Toezicht rapport

DATUM, TIJD CONTROLE:	20 SEPTEMBER 2024, 13:30
LOCATIE OVERTREDING:	Meinesleatwei Akkrum
OVERTREDEN ARTIKELN:	Waterschapverordening Wetterskip Fryslân, artikelen 1.6, 1.9, 4.12, 4.22, 4.84
NAAM TOEZICHTHOUDER(S):	
NAAM/ADRES OVERTREDER/BEDRIJF:	Rotteveel M4 B.V. Robijnstraat 30, 1812RB Alkmaar

Op 20 september omstreeks 13:30 bevond ik, rapporteur  mij op recreatiepark Tusken de Marren aan de Ljouwerterdyk 63 te Akkrum. Ik bevond mij daar als toezichthouder voor een controle van activiteiten op en rondom een regionale kering en een hoofdwatgang en naar aanleiding van de intrekking van Watervergunning WF-40919 waarin diverse activiteiten op locatie voor intrekking gelegaliseerd waren.

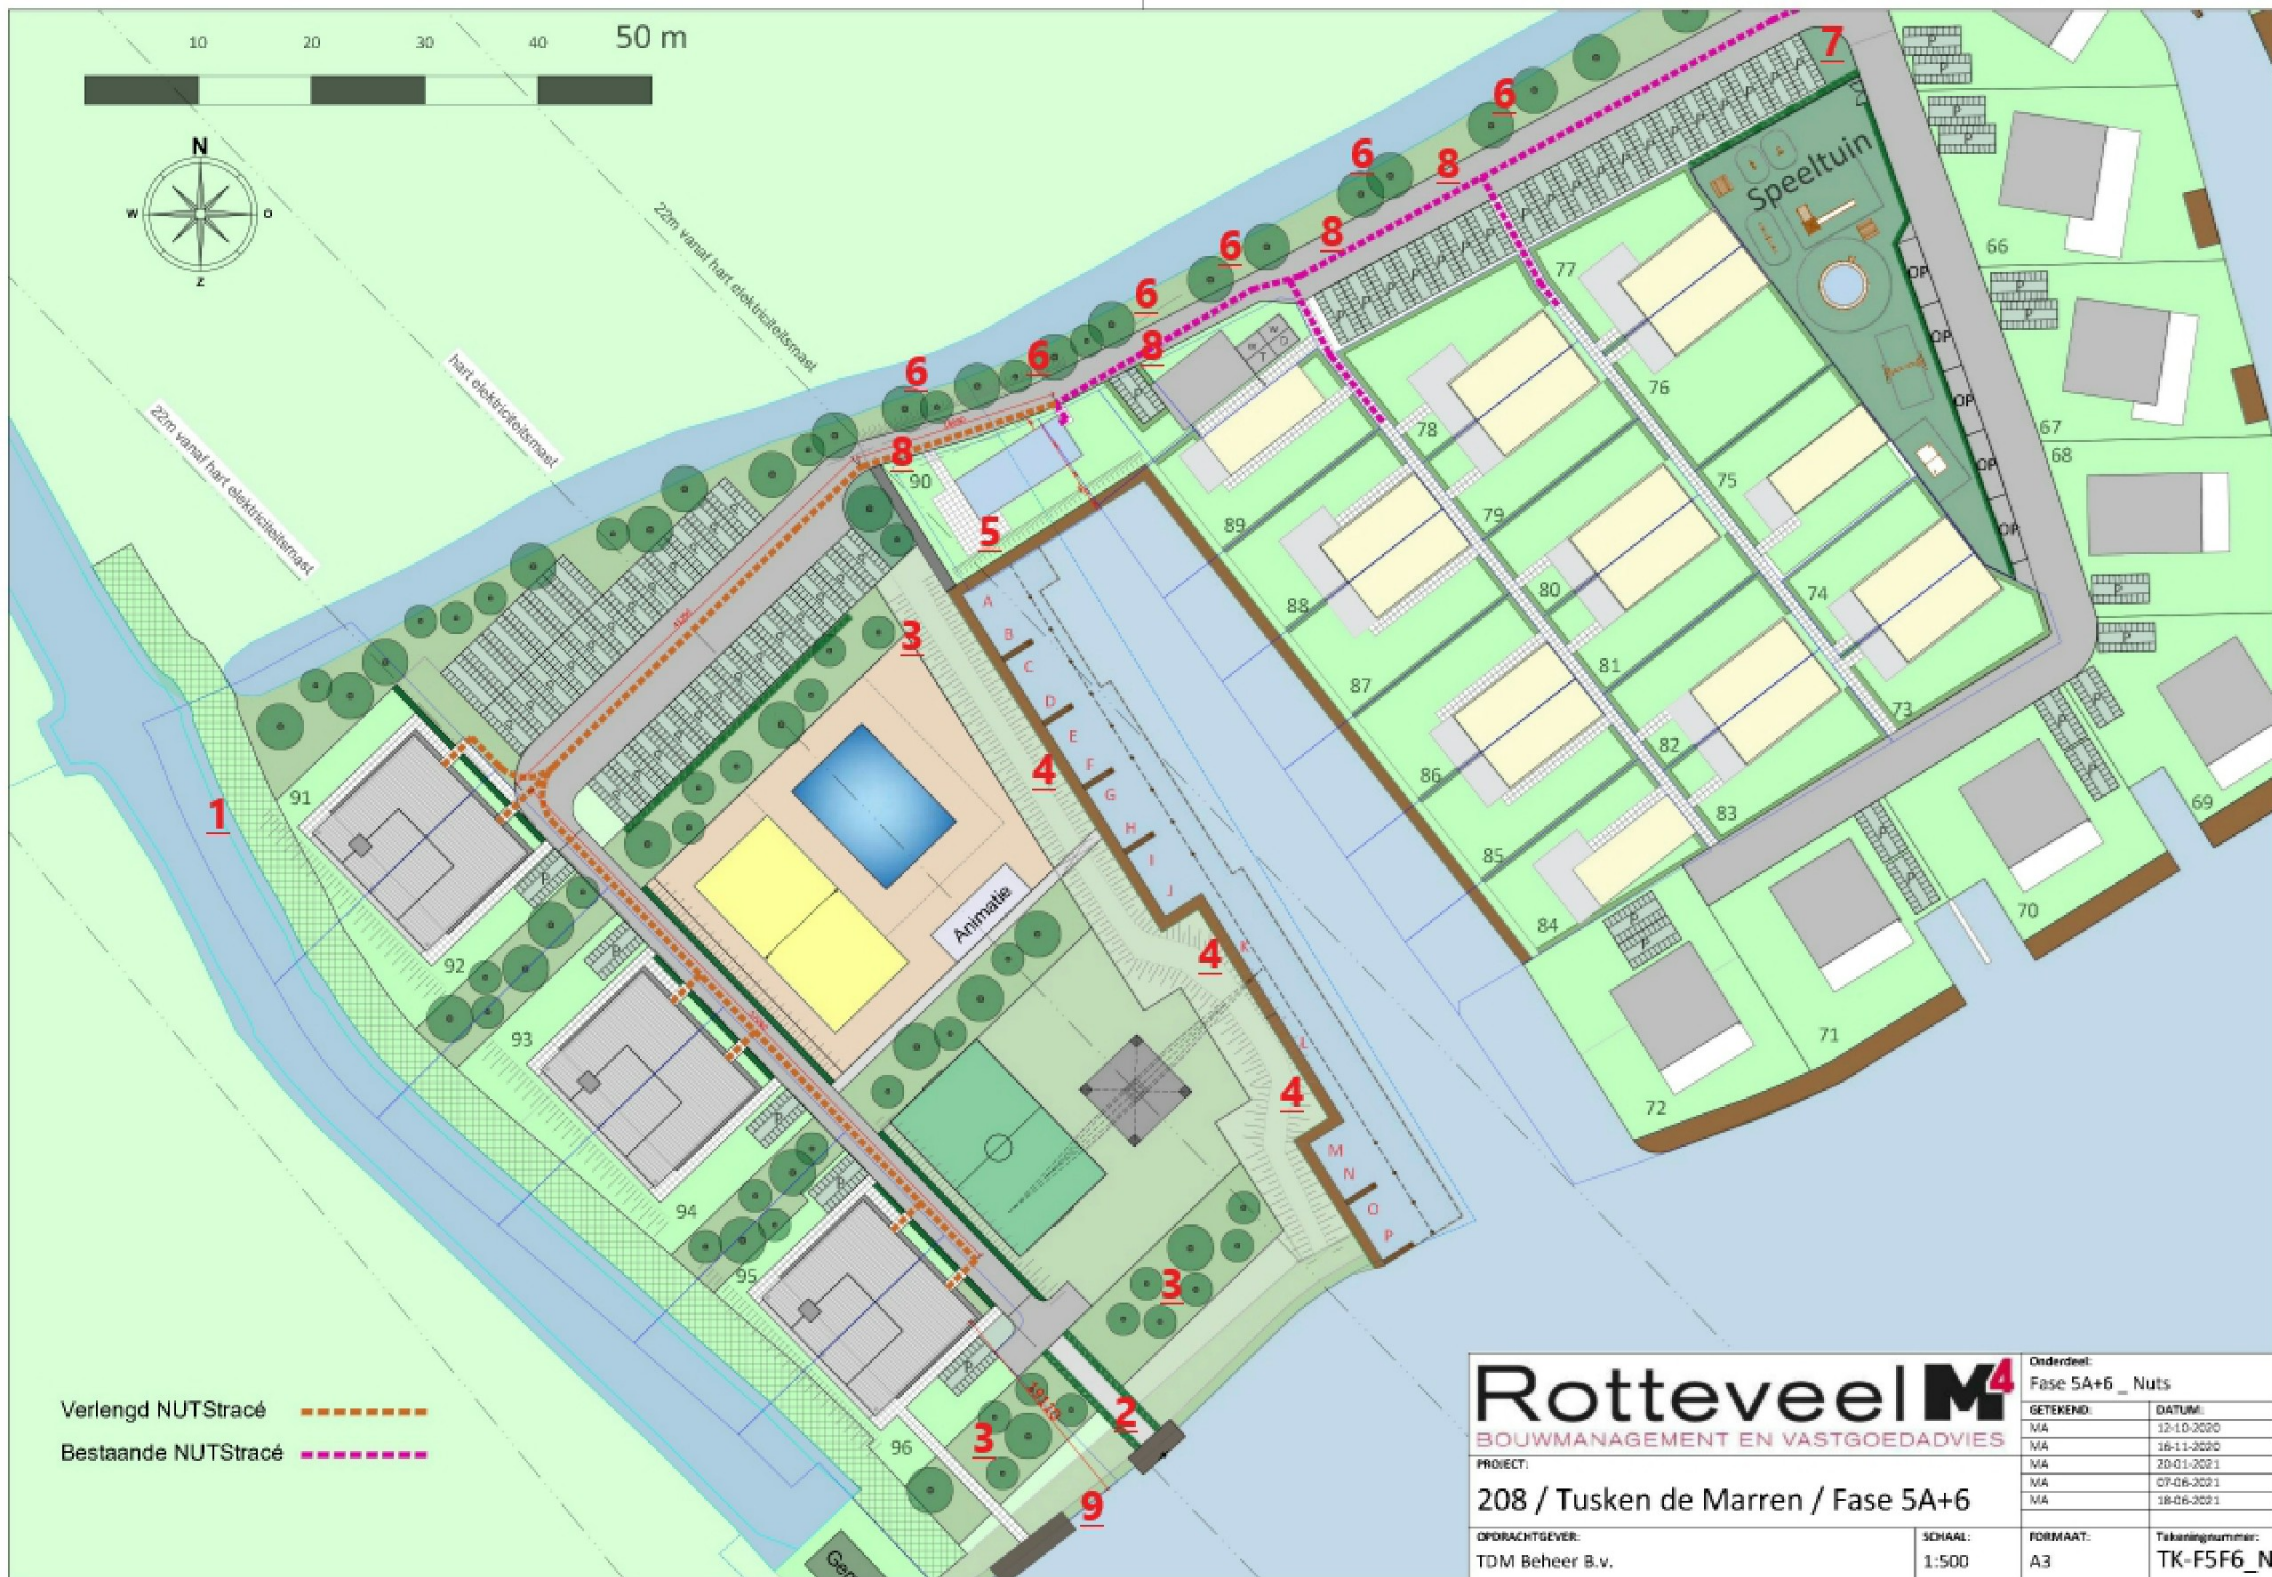
1. Onderhoudspad hoofdwatergang. Door het talud van de tuin is het onderhoudspad bij punt 1 c. 2,5m breed, waar dit ten minste 5m zou moeten zijn. Hierbij merk ik op dat het talud op deze kaart uit de vergunning wel ingetekend is, maar dat WF bij schrijven altijd heeft aangegeven dat het onderhoudspad ten minste 5m breed moet zijn. Dit is ook de voorwaarde uit de vergunning waartegen TDM bezwaar heeft gemaakt (waarna de vergunning is ingetrokken);

2. Verharding met opgaande houtbeplanting (heg / struiken) haaks over de kering heen aangelegd (beschermingszone en kernzone). Deze opgaande houtbeplanting is momenteel c. 1,75m hoog en bemoeilijkt de toegang tot het gemaal.

3. Opgaande houtbeplanting (bomen en struiken) in de beschermingszone van de kering. Het lijkt mij dat wij geen nieuw aangeplante bomen op een kering willen hebben.

4. Stroomvoorzieningen op de steigers. Hier staan palen in de kering met een stroomvoorziening voor de aangemeerde boten. Het is onduidelijk waar de kabels van deze stroomvoorziening lopen. Ik kan deze paaltjes + kabels nergens terugvinden in een vergunning. Het lijkt mij dat de kabels in ieder geval ergens door de kering moeten zijn aangelegd.

5. Chalet met terras, opgaande houtbeplanting (struik) en erfafscheiding (hekwerk). De opgaande houtbeplanting bevindt zich in de kernzone van de kering en was eerder niet vergund.

6. Opgaande houtbeplanting (geplante bomen met aan weerszijde van de bomen houten palen) in de kernzone van de kering. Het lijkt mij dat wij geen nieuw aangeplante bomen op een kering willen hebben.

7. Punt 7 valt net buiten deze kaart. Betreft de container die is ingegraven in de kering. Eveneens merk ik op dat de bestrating rondom de containers aan het verzakken is. Bij de andere ingegraven container aan het begin van het park (die er al veel langer staat) is de verzakking nog duidelijker te zien

8. Verzakking, goed te zien aan de bestrating die mogelijk hersteld dient te worden.
9. Bootbegeleidingssysteem aangelegd op de kade. In de vergunning stond deze ingetekend op de steiger. In werkelijkheid zit deze op de kade van de kering.
